Rapport de contrôle d'installations électriques à basse et à très basse tension

RÉF. 128/2025/99435/D01:1

DATE DU CONTRÔLE 11/04/2025 (11:00 - 12:00) AGENT VISITEUR Souheil Idrissi
 ADRESSE DU CONTRÔLE L.A. Schockaertstraat 139 - 1600 Sint-Pieters-Leeuw TYPE DE CONTRÔLE Visite de contrôle vente ancienne installation (8.4.2.)

Croquis de position élémentaire et descriptif sommaire des tableaux

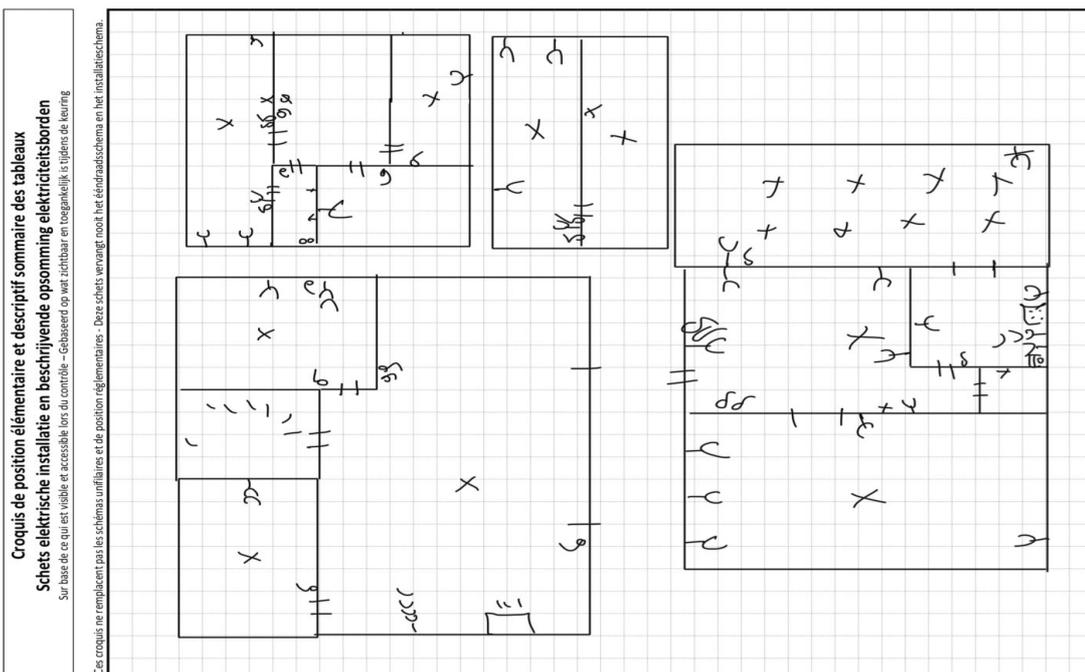
sur base de ce qui est visible et accessible lors du contrôle
 Note : ces croquis ne remplacent pas les schémas unifilaires et de position réglementaires
